ALCALDÍA MAYOR DE BOGOTÁ D.C. Fondo Prevención y Atención Emergencias	CONCEPTO TÉCNICO SOBRE NECESIDAD DE ESTUDIOS DETALLADOS DE AMENAZA Y RIESGO POR FENOMENOS DE REMOCIÓN EN MASA DENTRO DEL TRÁMITE DE LICENCIA URBANÍSTICA	Código:	GPR-FT-10
		Versión:	04
		Fecha de revisión:	21/06/2011

1.1 CONCEPTO TÉCNICO No. CT:	CT-7475
1.2 ÁREA:	Análisis y Mitigación de Riesgos
1.3 COORDINACIÓN:	Estudios y Conceptos Técnicos
1.4 REFERENCIA CRUZADA RADICADO FOPAE:	2014ER2150
1.5 RESPUESTA OFICIAL No.	RO-71294

2.1 SOLICITANTE:	CARLOS EDUARDO BAYONA
2.2 PROYECTO:	Unidad Residencial Buenos Aires II
2.3 LOCALIDAD:	4. San Cristóbal
2.4 UPZ:	51. Los Libertadores
2.5 BARRIO O SECTOR CATASTRAL:	Valparaíso
2.6 DIRECCIÓN:	Carrera 11C Bis Este No 65 - 64 Sur
2.7 CHIP:	AAA0005JLLF
2.8 MANZANA CATASTRAL:	12
2.9 PREDIO CATASTRAL:	9
2.10 ÁREA (Ha):	0.077720 (*)
2.11 FECHA DE VISITA:	Mayo 15 de 2014

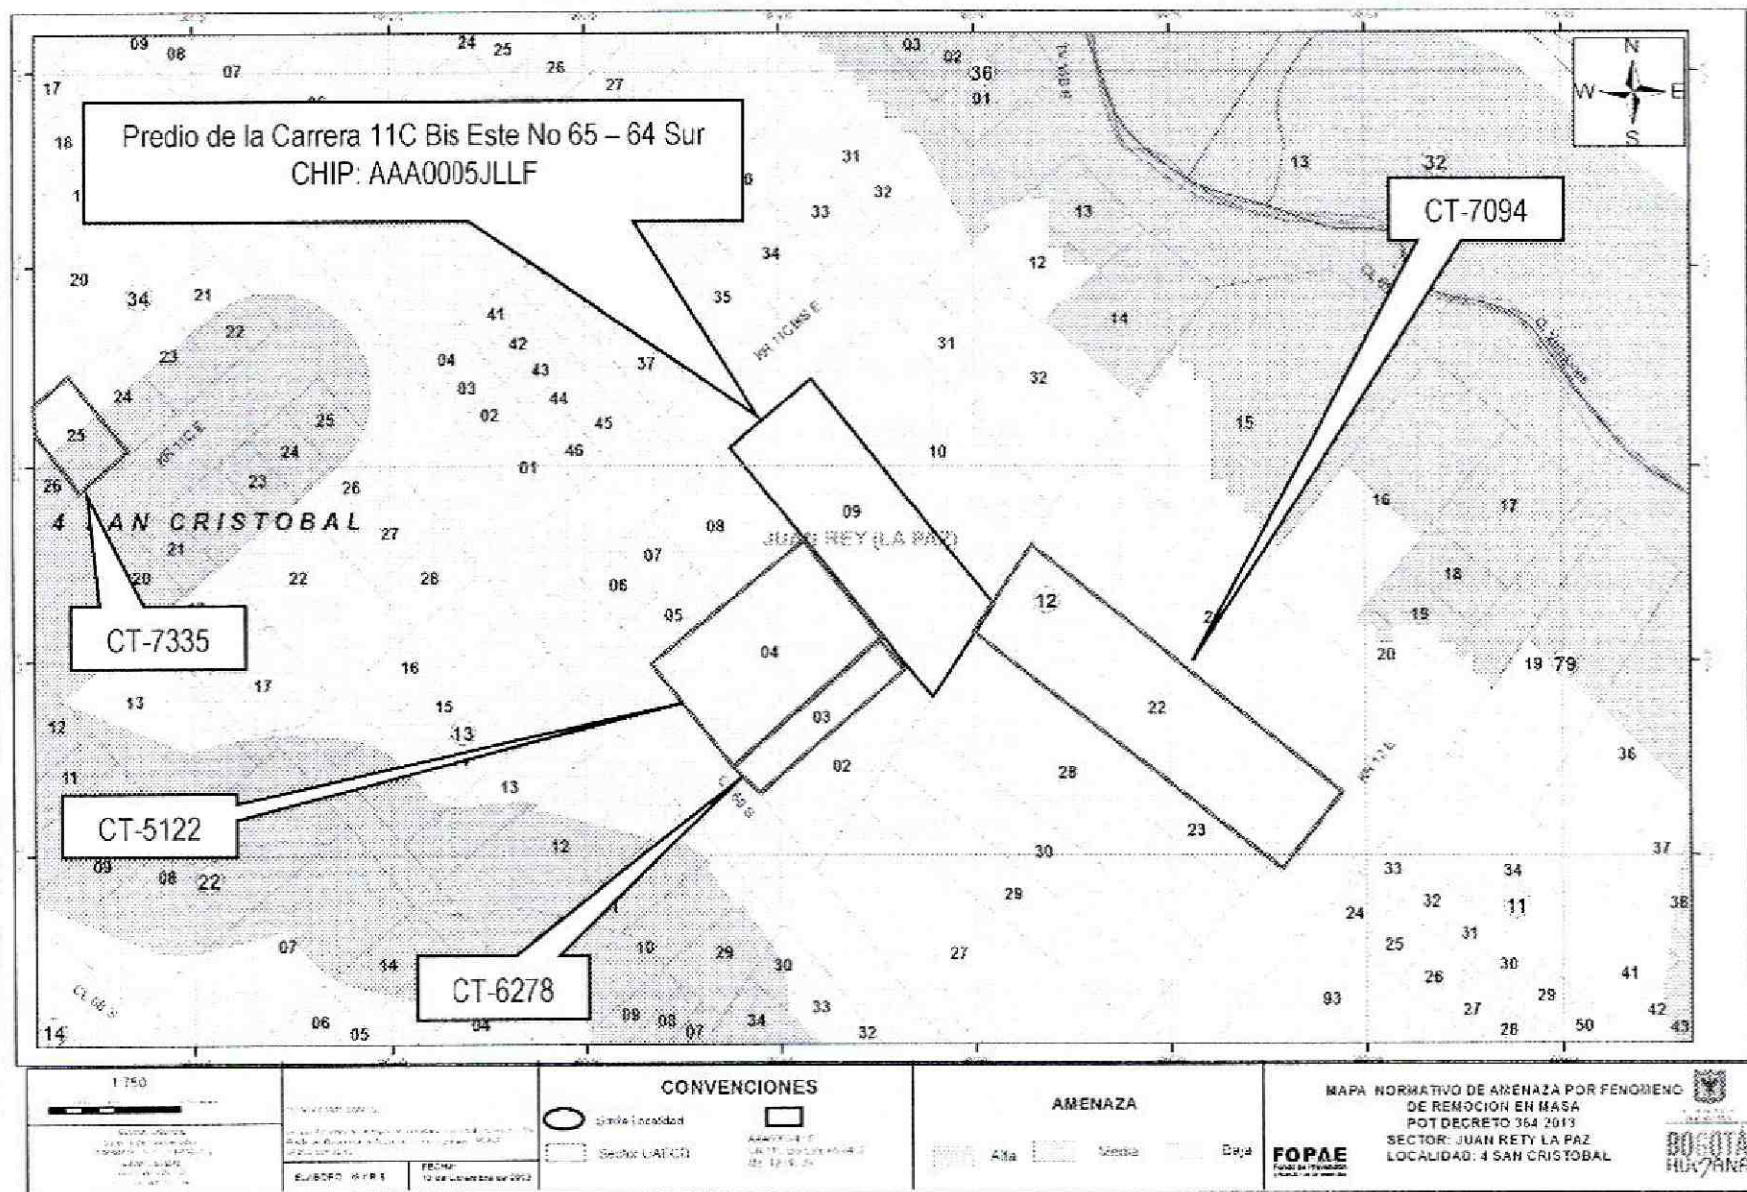
Conforme con el plano normativo de “Amenaza por Remoción en Masa” del Plan de Ordenamiento Territorial de Bogotá - POT, el sector donde se localiza el proyecto “Unidad Residencial Buenos Aires II” en la Carrera 11C Bis Este No 65 - 64 Sur del barrio Valparaíso de la Localidad de San Cristóbal, se encuentra en una zona de **AMENAZA MEDIA** por procesos de remoción en masa (Figura 1).

Fotografía No. 1. Vista del predio ubicado en la Carrera 11C Bis Este No 65 - 64 Sur del barrio Valparaíso, de la Localidad de San Cristóbal donde se desarrollará el proyecto.

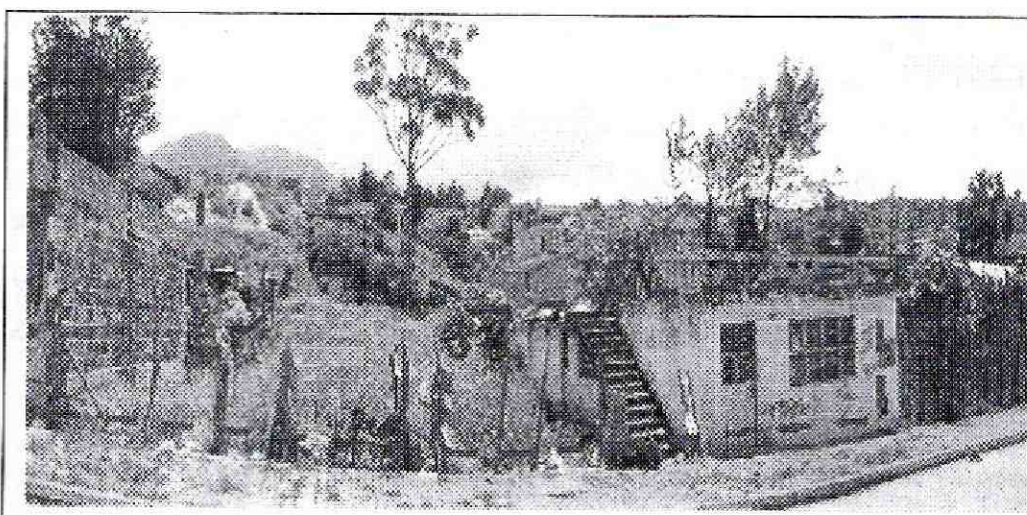
En el momento de la visita técnica al predio objeto del presente concepto técnico, se encontró una casa de un piso en mampostería sin confinar, donde no se observó evidencias de afectación por procesos de remoción en masa activos, ni de carácter local, ni de carácter general en las zonas aledañas al predio evaluado.

Dadas las condiciones físicas del entorno del proyecto y la magnitud del mismo, se considera que la posibilidad que se presenten procesos de remoción en masa en el área es baja y que la presencia de los mismos obedecería a intervenciones no técnicas de origen antrópico o producto del mal manejo de aguas de escorrentía superficial o subsuperficial.
